SOLICITUD DE EXAMEN PRELIMINAR INTERNACIONAL

No. de la Solicitud: **PCT/BR2023/050181**

Título: **MÓDULO DE CENTRO DE PROCESAMIENTO DE DATOS
CONSTITUIDO POR SEGMENTOS PREFABRICADOS Y
TRANSPORTABLES, MÉTODO DE CONSTRUCCIÓN DEL
MÓDULO DE CENTRO DE PROCESAMIENTO DE DATOS,
CENTRO DE PROCESAMIENTO DE DATOS CONSTITUIDO A
PARTIR DE DICHO MÓDULO Y MÉTODO DE
CONSTRUCCIÓN DE DICHO CENTRO DE PROCESAMIENTO
DE DATOS**

Figura 2 de US20200146171

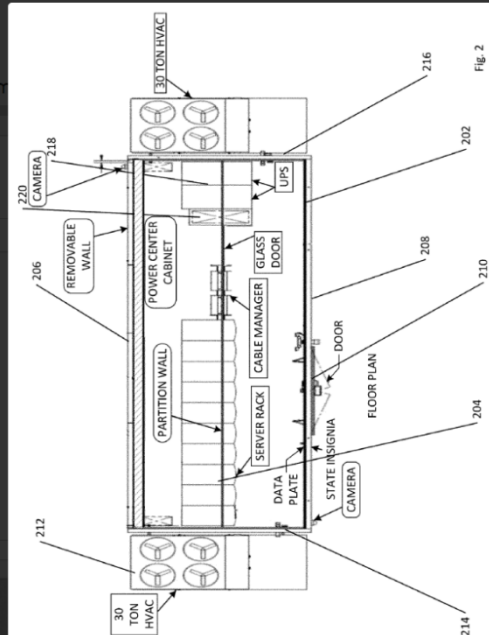
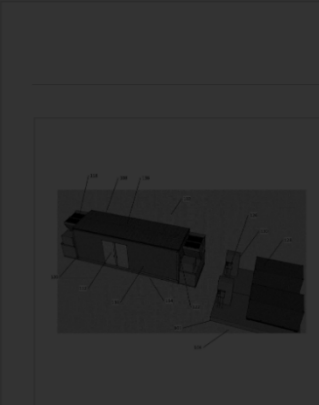
Aún sobre la distinción en el concepto constructivo la solicitud de patente PCT/BR2023/050181 propone una sala eléctrica realmente separada de la sala de datos (racks), tal como se describe en el párrafo 36 del informe descriptivo y ilustrado en la figura 1, "[0036] Entre la sala del sistema de suministro de energía y la sala del sistema de refrigeración, el módulo de la presente invención está dotado de un pasillo principal de agregación y una sala dedicada y segregada en formato sustancialmente paralelepípedo para albergar un área de racks." , ya en la solicitud de patente US20200146171 en la figura 2 se puede visualizar que el sistema de energía compuesto por los elementos (218) y (220) están montados en la misma sala donde están montados los racks de servidores, sin ninguna pared, puerta o barrera física, En caso de accidente o incendio en el sistema eléctrico los racks que están en la misma habitación también serán afectados. Mientras que en el sistema constructivo desarrollado en la solicitud de patente PCT/BR2023/050181, la sala de energía y refrigeración, aisladas, garantizan la seguridad de los equipos de datos (racks) en caso de accidentes o incendios. Abajo se reproduce la figura 3 de la solicitud de patente PCT/BR2023/050181, en la que es posible identificar la sala de racks (12), sistema de supresión de incendios (11), un pasillo de agregación (13), la sala con sistema de suministro de energía (14), sala para el sistema de refrigeración (15) dedicado. Ya la solicitud de patente US20200146171 además de no poseer el corredor de agregación que aísla la sala de racks de la sala de energía, tampoco tiene un sistema de supresión de incendios, a continuación se representa la figura 2 de la solicitud de patente US20200146171, para probar tales afirmaciones.

Figura 3 de PCT/BR2023/050181

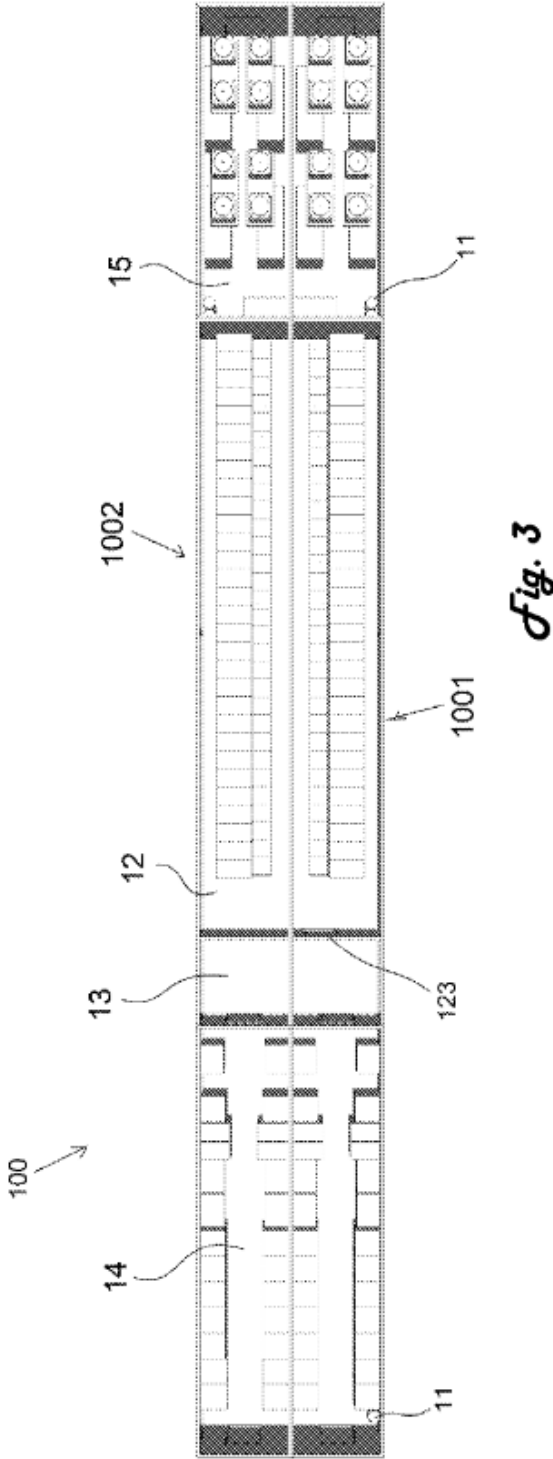
Aún en relación con el modelo constructivo realizado por dos mitades espejadas, es importante destacar que cada una de las mitades es autónoma, tal como se describe en el párrafo 94 del informe descriptivo de la solicitud de patente PCT/BR2023/050181. "[0094] Cada una de las mitades (1001, 1002) es completamente autónoma. En principio, solo una mitad (1001) podría trabajar sola, es decir, sin la necesidad de su otra mitad (1002) reflejada."
